Quatre-vingtième session
Genève, 23-26 octobre 2018

Rapport du Groupe de travail de l'éclairage et de la signalisation lumineuse sur sa quatre-vingtième session

Amendements au document ECE/TRANS/WP.29/GRE/2018/43 adoptés

Annexe 9, appendice 3, lire :

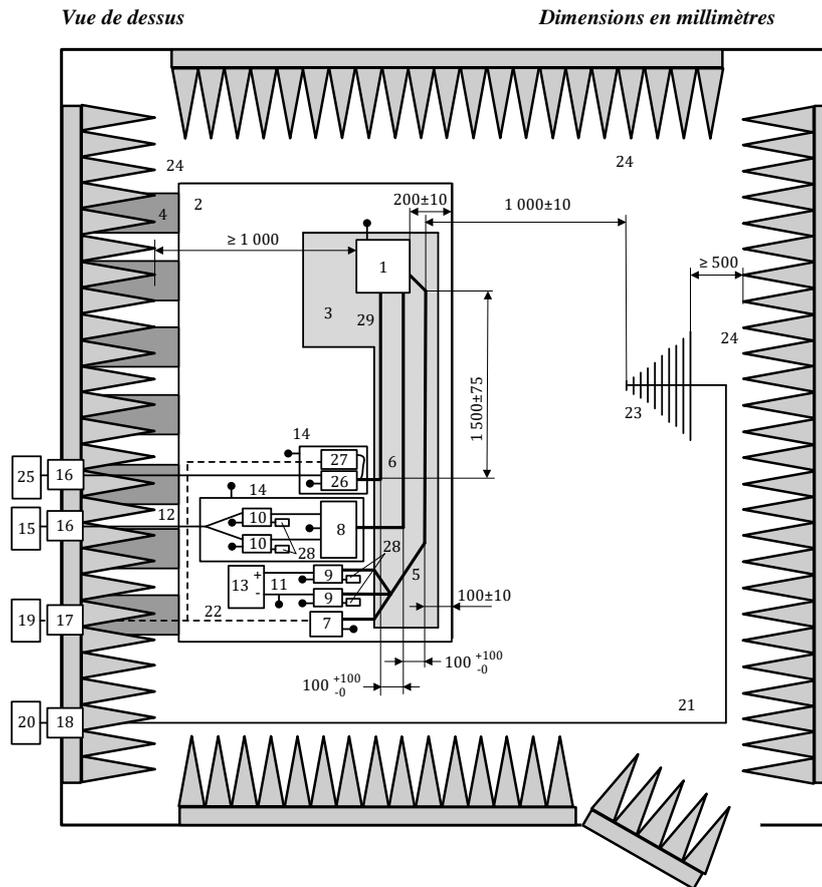
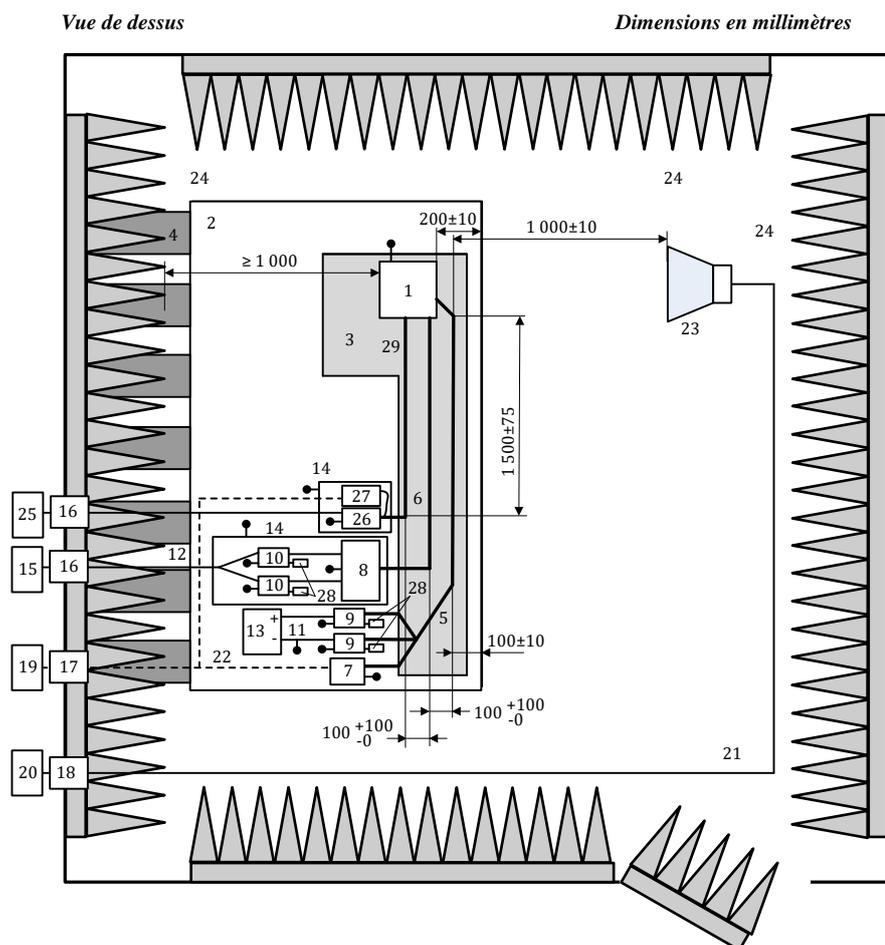
Configuration d’essai pour un SEEE en “mode recharge du SRSEE sur le réseau électrique”. L’essai doit être exécuté conformément à la norme ISO 11452-2.
